c	CAUCHO		Polimero Tipo 1 BG 6/05 - IRAM 113001 - Especificación F.A. 8 403	
b	ARO		Acero F.24 - IRAM-IAS U 500 503	
a	JUNTA DE ESTANQUEIDAD			9020618000/0
ITEM	DESCRIPCION	Cant.	ESCUADRIA, ESPECIFICAC. Y OBSERVACIONES	CATAL-NOMEN.
JUNTA				FERROCARRILES ARGENTINOS
BOGIE DE DOS EJES				
Eje montado para trocha 1676 mm				AREA MECANICA
ESCALA	1:2	TROCHA	1676	LINEAS:
		SAN MARTIN		UTILIZACION
				COCHES MATERFER
FIRMA Y FECHA APROB.				N° DE PLANO
				NEFA 2-73-1-5049
				EMISION
				1 2 3
				4

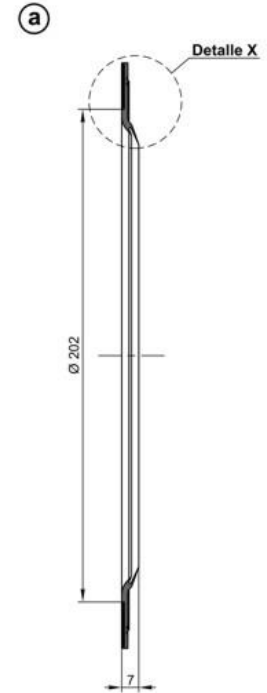
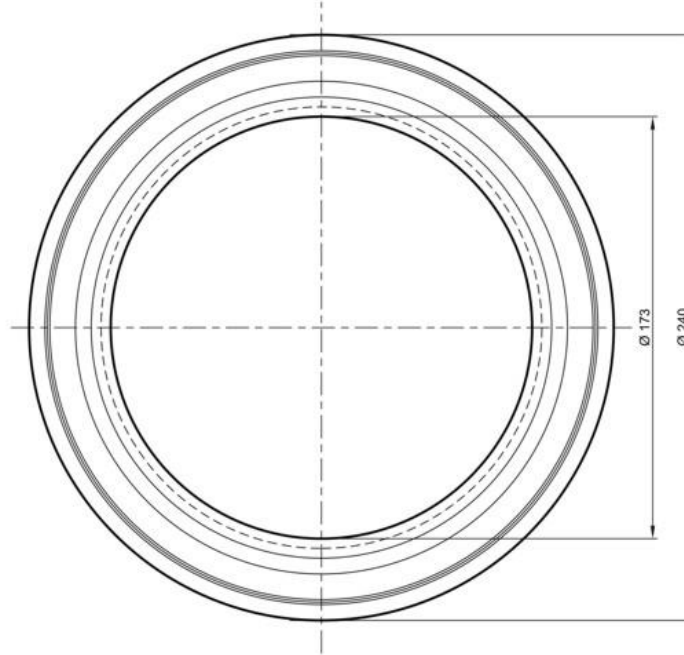
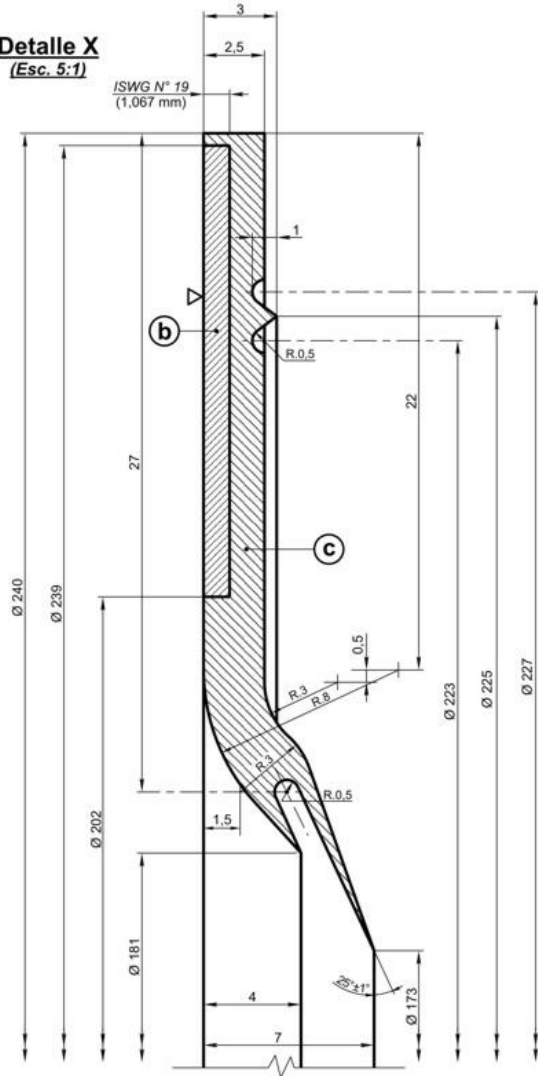
4	En nota se agregó "concéntrica"	09/03/88
3	Se alteró desig. material Item "c" (ant. caucho) y se eliminaron años de normas. En Item "b" se anuló F.26 por no conseguir en plaza	15/12/87
2	Se amplió gama de mat. y se actualizó la desig., ant. F.24 - IRAM 503	05/01/84
EMISION	COTA	ALTERACIONES
		FECHA - FIRMA
